## 改善箇所説明図

### 改善措置の内容

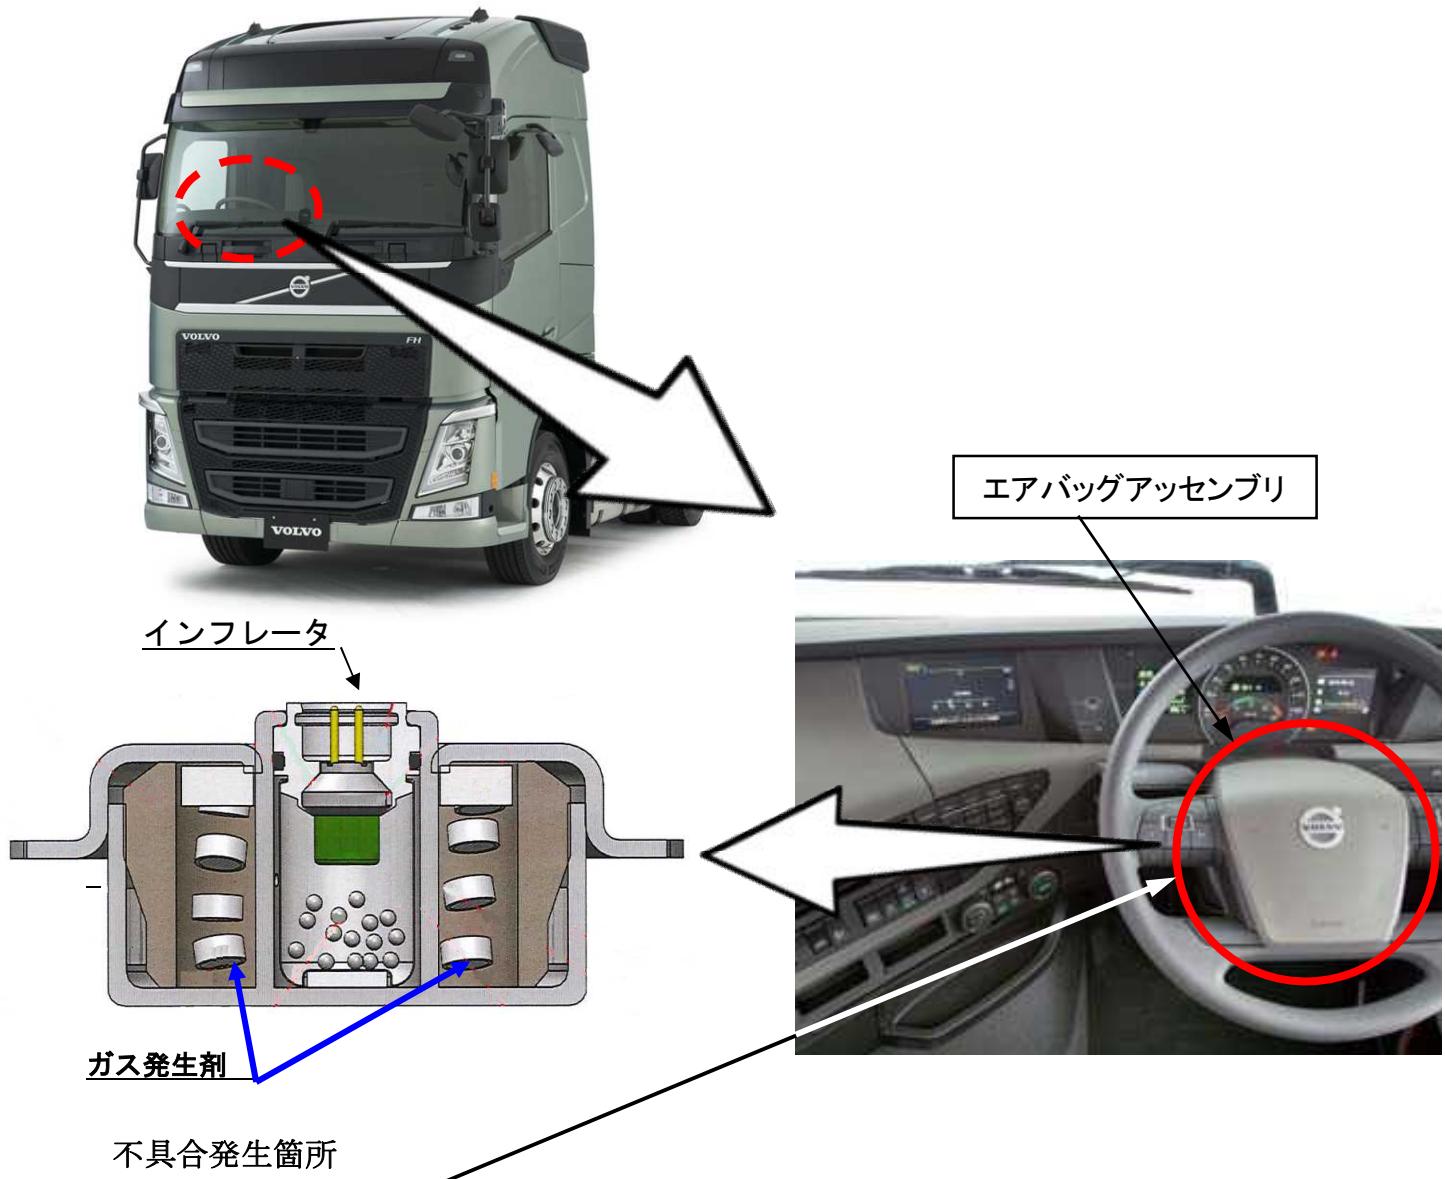
全車両、予防的措置として運転者席側エアバッグアッセンブリを対策品と交換する。なお、交換用対策部品の準備に時間を要することから、対象ユーザーへは準備できた段階(2017年3月中旬予定)で再通知する。

識別: 作業完了車には、車名型式名板の車台番号横に黄色または白色ペイントを塗布する。
